M03型定量バルブについて

M02定量バルブとの互換性

M02バルブからの変更内容

図 1

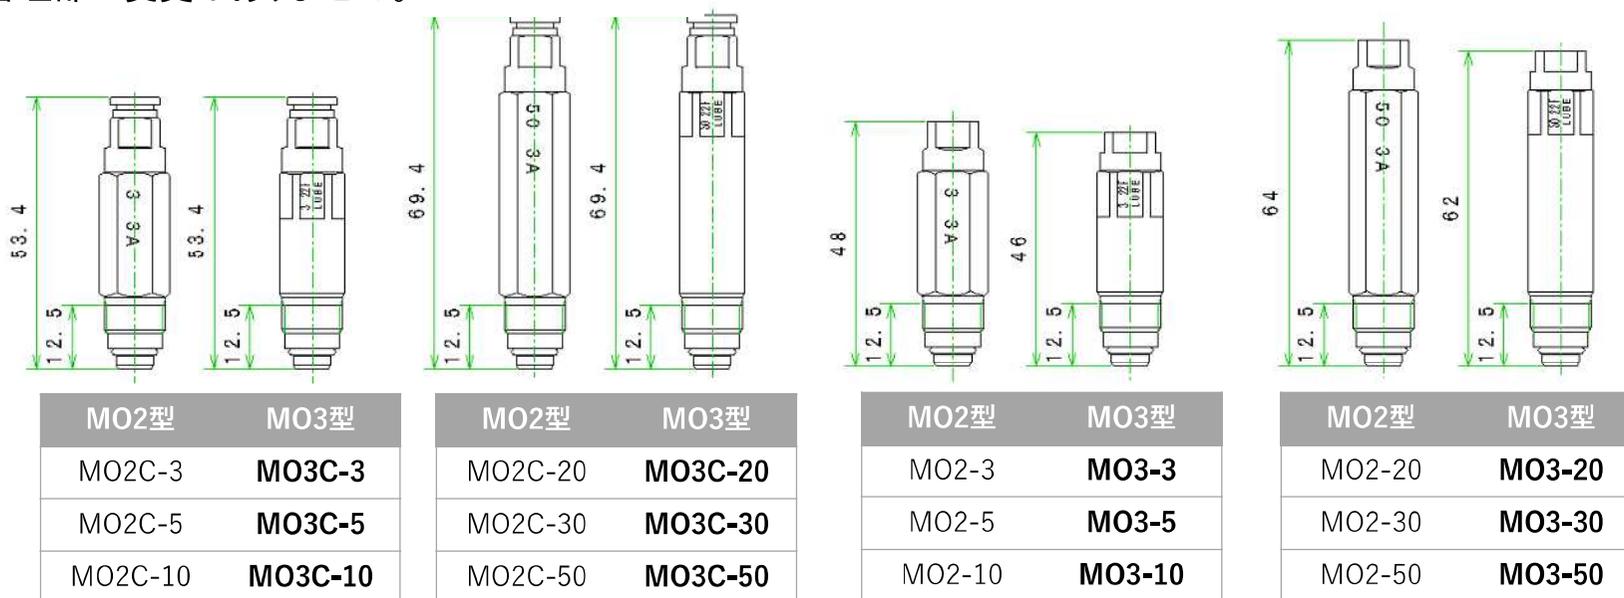
●材質

- 真鍮→ジュラルミン (本体、吐出ニップル)
- 鉛レス快削アルミ (内部部品)
- 真鍮+ニッケルメッキ (ワンタッチ継手)
- ※ワンタッチ継手は、鉛レスではありません。

●本体形状

●寸法(下記図参照)

内部部品の寸法、ばね荷重、チェック機構部等の重要管理部の変更はありません。

青：シート位置
赤：配管突き当たり位置

※配管のシート、突き当たる位置は変わらない。

※配管のシート位置、突き当たる位置が1mm深くなる。(図1)
